## Saksframlegg

Sakshandsamar:	Planavdelinga	Kristin Nielsen
	Arkivnr.: 14/1857	Klassering:

### 1. gangs handsaming av reguleringsplan for Bruvoll bustadområde, gbnr 55/1 og 2 m.fl

Frå NVE/NGU sitt [www.skrednett.no](http://www.skrednett.no). Utsnittet viser planområdet og eksisterande bygningar sør for området. Svart markering viser utløsnings- og utlaupsområde for steinsprang, frå vest mot aust. Raud markering viser utløsnings- og utlaupsområde for snøras.

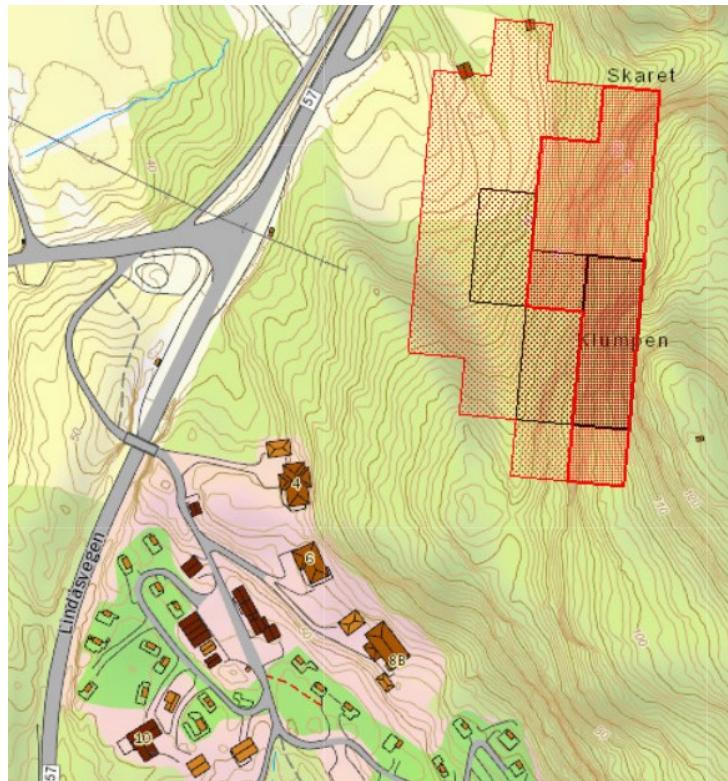
Av ROS (risiko og sårbarheit)-analysen går det fram at det innanfor planområdet er vurdert at det kan utløysast lausmasseskred. Det er også vurdert at det ikkje vil kunne utløysast steinsprang eller snøskred. Dette er i strid med informasjon kommunen har henta inn frå NVE (Noregs vassdrags- og energidirektorat) og NGU (Norges Geologiske Undersøkelse) sin fellesportal [www.skrednett.no](http://www.skrednett.no). Av

deira kartlegging i «NVE Atlas» under denne portalen, går det fram at det innanfor reguleringsområdet ikkje er fare for lausmasseskred, men at det derimot er fare for både steinsprang og snøskred. NVE/NGU har vurdert delar av området som er sett av til lågblokker med til saman rundt 36 bueiningar som potensielt rasfarleg.

Av planmaterialet går det fram at det ved søknad om byggjeløyve skal sendast inn skredfarevurdering og at eventuelle naudsynte sikringstiltak skal gå fram av byggjesøknad. Administrasjonen meiner at dette er eit for seint tidspunktet for å vurdere geologiske tilhøve, og eventuelt oppdage at det ikkje kan byggast innanfor delar av planområdet. Det må gjennomførast ei geologisk undersøking og leggast fram ein geologisk rapport før planen kan bli vedteken, og ikkje i samband byggjesøknad. Administrasjonen meiner at så lenge det under handsaming av planframlegget ikkje ligg føre ein geologisk rapport som dokumenterer at det er trygt å bygge innanfor planområdet og slik det er vist i planframlegget, kan ikkje kommunen opne opp for bustadbygging i område som NVE/NGU har vurdert som potensielt rasutsett.
